Łożysko wahacza poprzecznego MEYLE

pasujące do popularnych modeli VW / Audi / Seat i Skoda

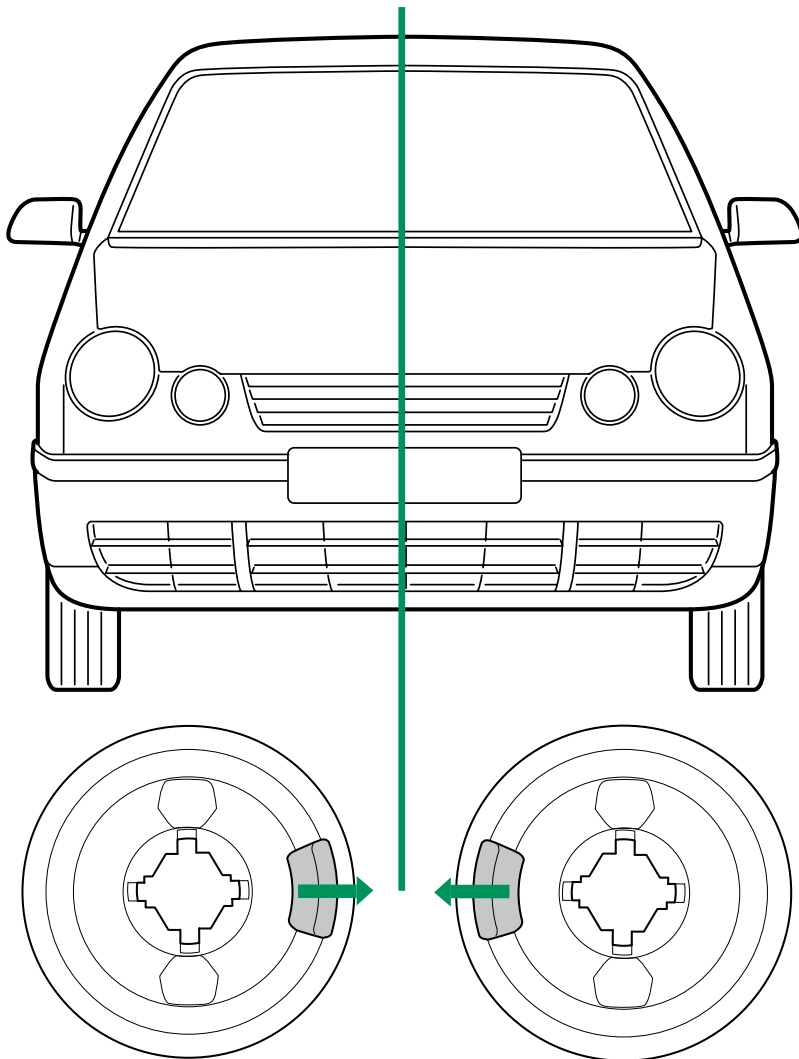
Myślenie do przodu! – Pracowaliśmy dalej nad naszym łożyskiem wahacza poprzecznego MEYLE o numerze 100 710 0005/HD i włączyliśmy do naszego programu wzmocnioną wersję o numerze MEYLE 100 610 0027/HD. Nowe łożysko wahacza poprzecznego jest dostępne od zaraz i zastępuje powyższą poprzednią wersję.

W nowym łożysku wahacza poprzecznego MEYLE zoptymalizowaliśmy krytyczne przekroje w gumie, przeanalizowaliśmy powody powstawania pęknięć i usunęliśmy je. Tym samym wzrosła wytrzymałość i żywotność łożyska.

Stare: MEYLE Nr 100 710 0005/HD
(Nr referencyjny 1K0 407 183 E)

Nowe: MEYLE Nr 100 610 0027/HD
(Nr referencyjny 1K0 407 183 E)

Dla prawidłowego pozycjonowania tulei gumowa wypustka (szara) musi wskazywać w kierunku środka samochodu.

Patrz rysunek!
